製品 News

仕様変更

K-2021-11

感震機能付スリム3Pブレーカ トリップ時のハンドル位置および復帰方法の変更

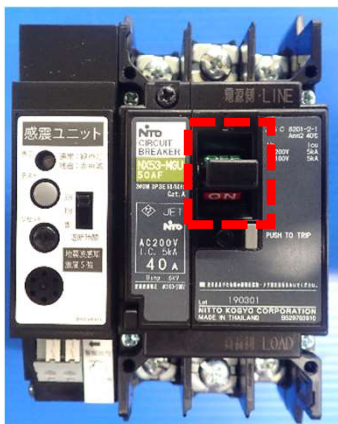
感震機能付スリム3Pサーキットブレーカ、感震機能付スリム3P漏電ブレーカはトリップした場合、ハンドルがON-OFFの中間位置に止まり、復帰するにはOFF側へハンドルを倒してリセットさせた後、ON側に投入する必要があります。

今回の仕様変更では、トリップ時にハンドルはOFF位置に止まり、リセットの必要なくONにできる操作に変更します。

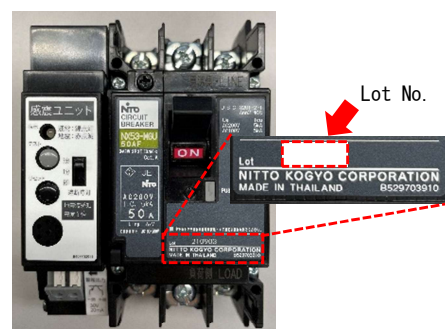
製造ロット番号により区分
Lot 211201 以降から変更品となります。
